Asunto: Solicitud Desembolso de pago acta básica No 52 del contrato No 25SS111B2258 (967 DE 2021) INTERDISEÑOS

Con cargo a los dineros del encargo financiero y Convenio y luego de ser aprobado por el interventor del Contrato, le solicito proceder con el pago del acta básica No 52, correspondiente al período comprendido entre el 1 y el 31 de octubre de 2025, del contrato No 25SS111B2258 (967 DE 2021) cuyo objeto es: INTERVENTORÍA PARA LAS OBRAS DE CONSTRUCCIÓN Y/O MEJORAMIENTO Y/O REHABILITACIÓN Y/O MANTENIMIENTO DE LOS CORREDORES VIALES INCLUIDOS EN EL PROGRAMA DE OBRA PÚBLICA "VÍAS PARA LA LEGALIDAD Y LA REACTIVACIÓN, VISIÓN 2030", LOCALIZADOS EN EL DEPARTAMENTO DE ANTIOQUIA

Figura 1 Verificación de esfuerzo Fase 4 - Memoria de cálculo TT-T2-MEM-ES-PU07-REV 3

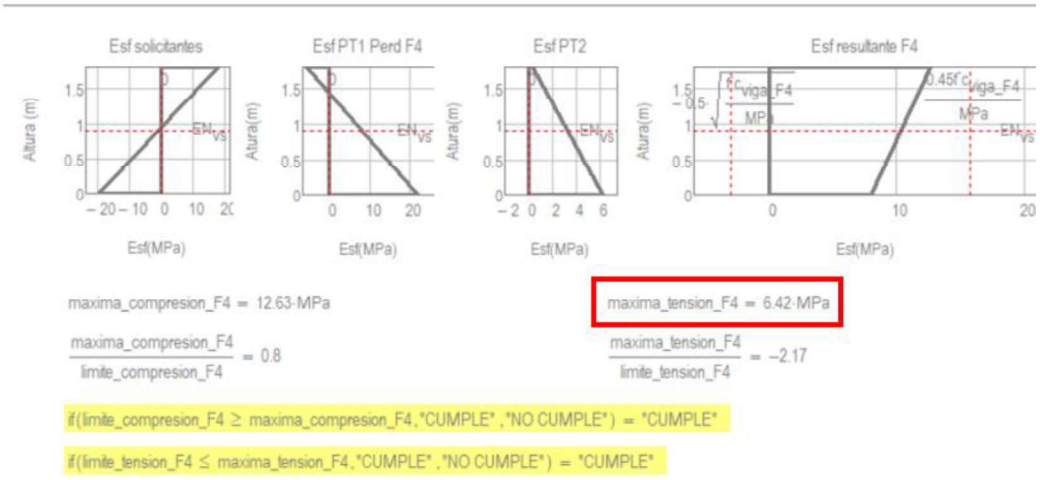
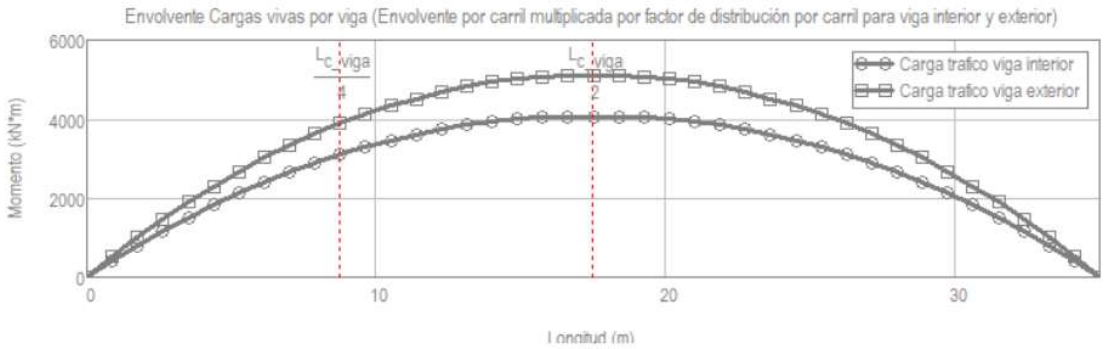
Respuesta Diseñador 2025-08-22: Es entendible que existan algunas diferencias en los esfuerzos en las diferentes etapas para cálculos realizados por 2 o más calculistas diferentes, sin embargo, lo importante es que bajo los dos cálculos los esfuerzos no superan los límites normativos. Teniendo en cuenta lo anterior, en caso de que la interventoría tenga alguna verificación en la cual no se cumplan los requerimientos normativos en el diseño de las vigas se procederá a realizar una verificación conjunta para conciliar o corregir dicha diferencia.
Respuesta Interventoría 2025-10-06: Comentario no atendido.

Tomando como base los esfuerzos en la fase 4, se realiza el calculo de los esfuerzos en la fase 5 en la cual se tienen en cuenta la carga viva.

Momento por carga viva (viga exterior): **5098 kN.m** (Verificación interventoría)

Figura 3 Verificación de esfuerzos - Memoria de cálculo TT-T2-MEM-ES-PU07-REV 3

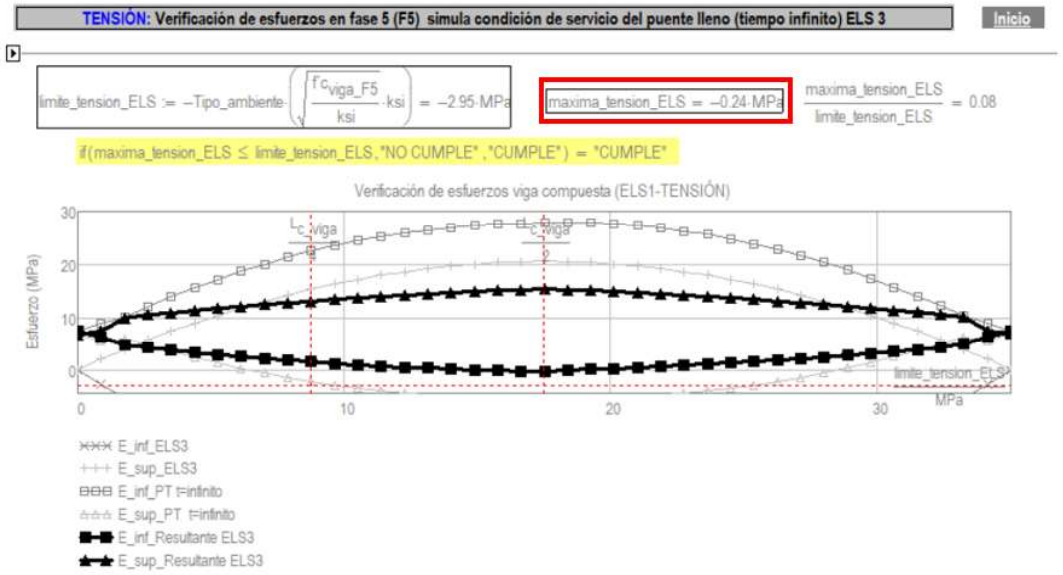
El esfuerzo resultante es mayo al límite de tensión para la viga externa.

Dado que el esfuerzo resultante es mayor al reportado en las memorias de cálculo (Ver Figura 3). Se solicita verificar los esfuerzos en la fase 5.

Figura 6 Geometría en planos TT-TT2-PLA-ES-PU07-GM-005-REV04 y TT-TT2-PLA-ES-PU07-GM-006-REV04

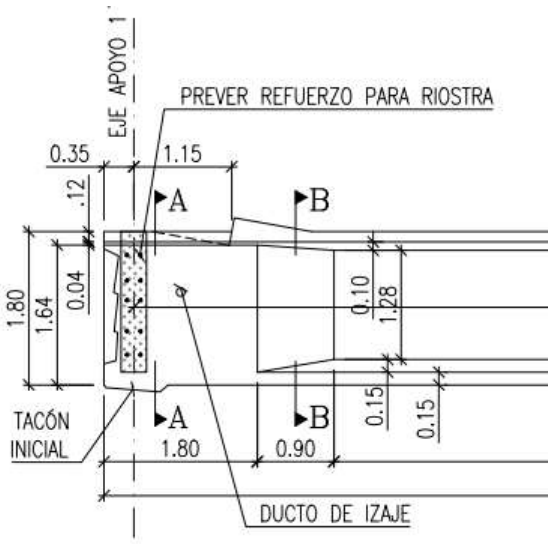
34. Se solicita aclarar la diferencia en los anchos aferentes en las vigas exteriores; no es claro por qué el ancho es inferior

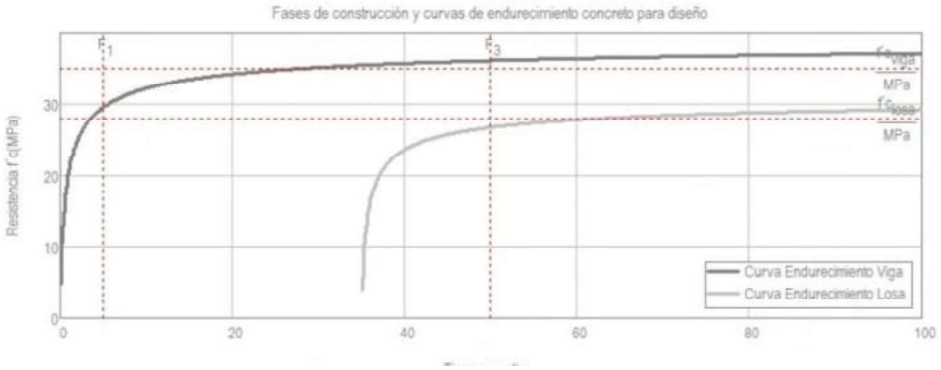
Respuesta Interventoría 2025-10-20: Se entiende las razones indicadas en la respuesta, sin embargo, estos valores no son normativos por lo tanto se solicita limitar el diseño a la resistencia a la compresión especificada para cada uno de los elementos en el numeral 1.3.7.1 de la memoria de cálculo.

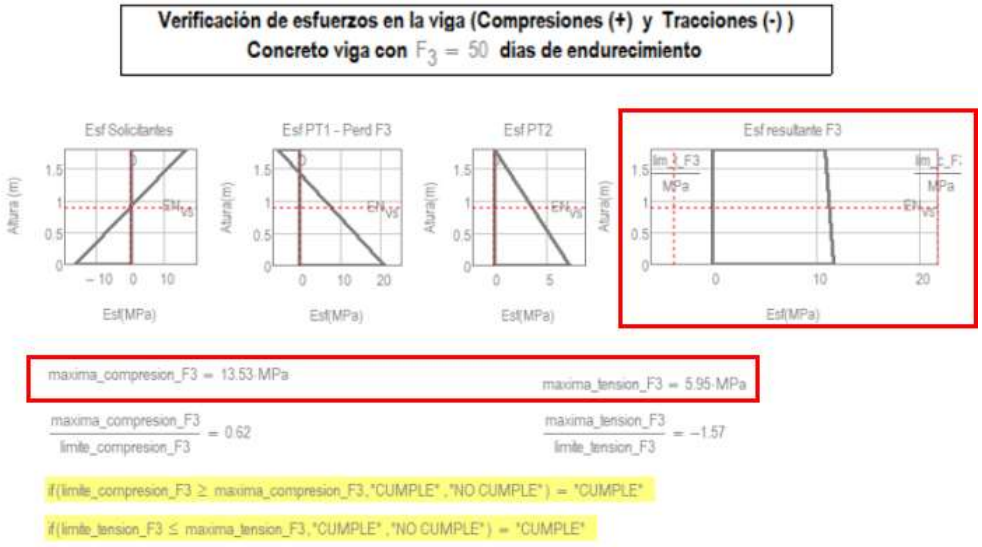
33. Se solicita verificar los límites de compresión, ya que no concuerdan con los valores especificados para la resistencia a la compresión de los elementos (f´c) para cada fase de construcción.

Respuesta Diseñador 2025-10-03: Como se menciona en la respuesta a la observación 32, la resistencia f'c del concreto depende de la edad de este, para esto, se presenta la curva de endurecimiento del concreto y los limites están asociados a la resistencia esperada según la edad. Se ajusta en planos el valor de f'c para el primer tensionamiento, de tal forma que coincida con el especificado en la memoria de cálculo.
Respuesta Interventoría 2025-10-20: Se entiende las razones indicadas en la respuesta, sin embargo, estos valores no son normativos por lo tanto se solicita limitar el diseño a la resistencia a la compresión especificada para cada uno de los elementos en el numeral 1.3.7.1 de la memoria de cálculo.

(a) Esfuerzos en la viga en la fase 3

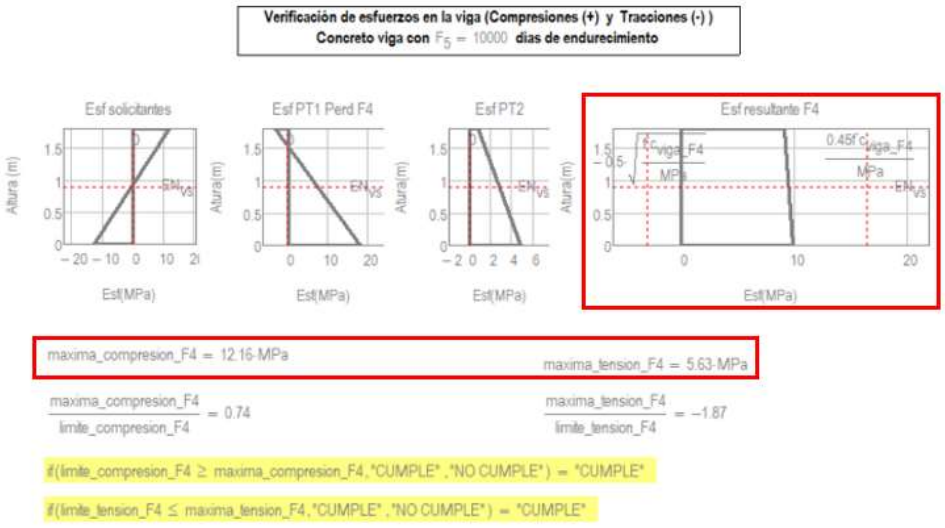
40. Se solicita aclarar por qué en las fases 4 y 5 del diseño de las vigas postensadas los esfuerzo reportados numéricamente no coinciden con los presentados en las gráficas, como se puede observar en la siguiente figura:

Figura 2 Verificación de esfuerzos Fase 4 – Memoria de cálculo TT-T2-MEM-ES-PU4A-REV1

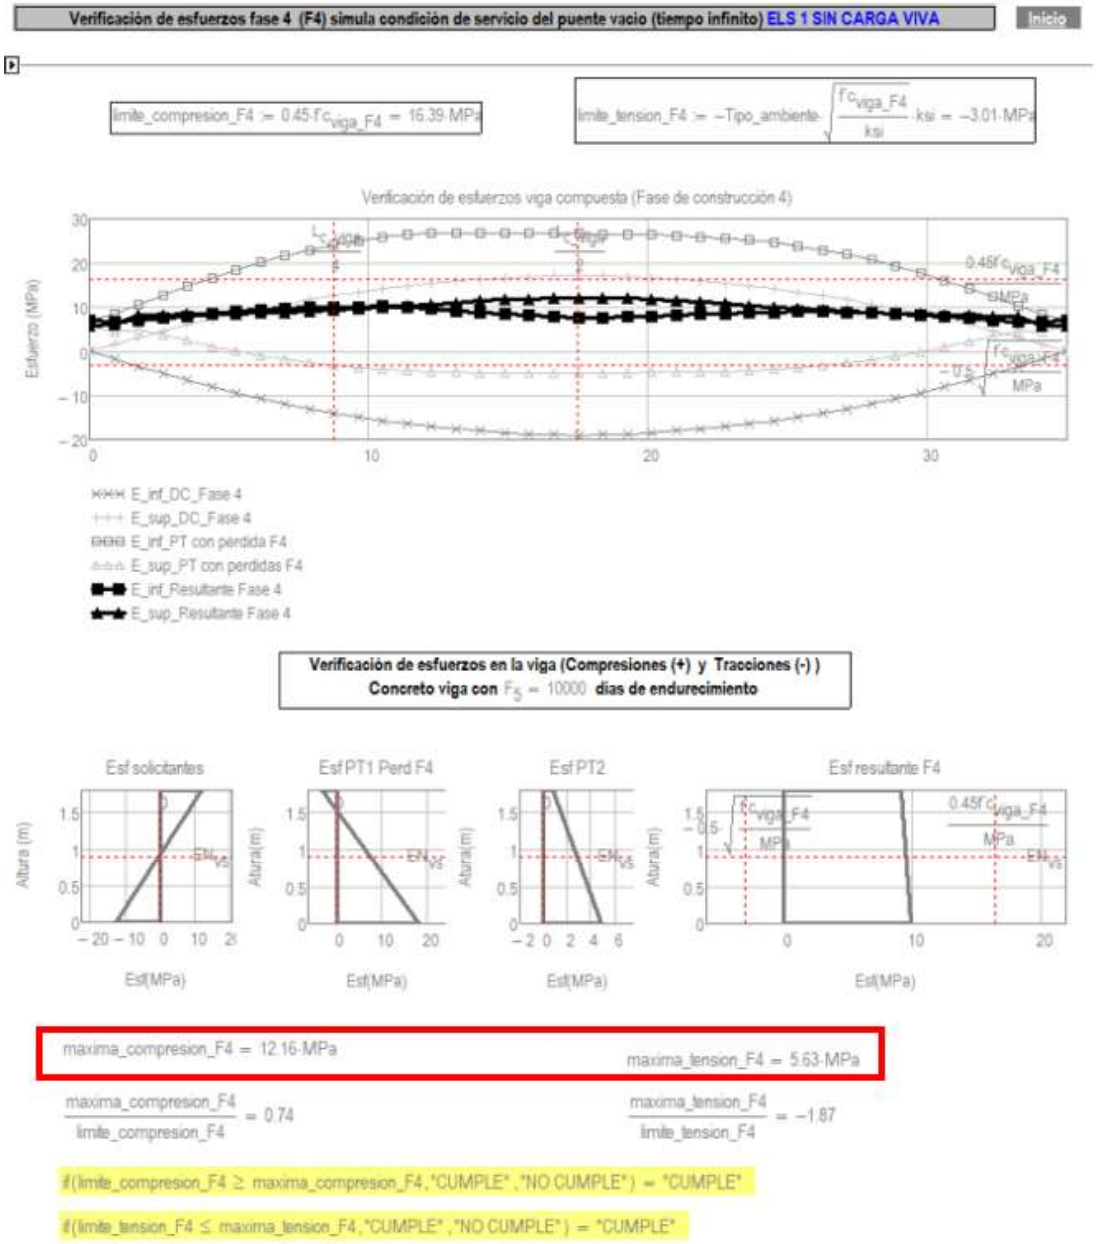
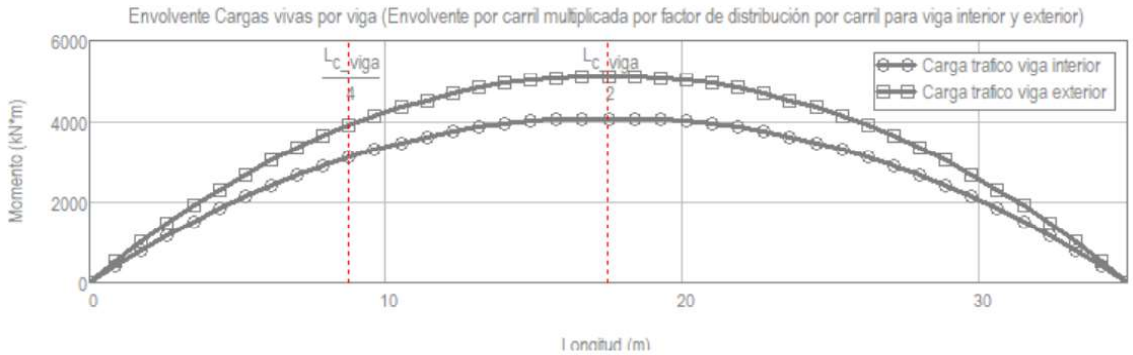
41. Se solicita aclarar el valor de la tracción usada para la verificación de esfuerzos en la fase 5, ya que al realizar la verificación los valores son mayores a los presentados en la memoria de cálculo y el esfuerzo a tensión supera los límites normativos.

Tomando como base los esfuerzos en la fase 4, se realiza el cálculo de los esfuerzos en la fase 5 en la cual se tienen en cuenta la carga viva.

Momento por carga viva (viga exterior): **5098 kN.m** (Verificación interventoría)
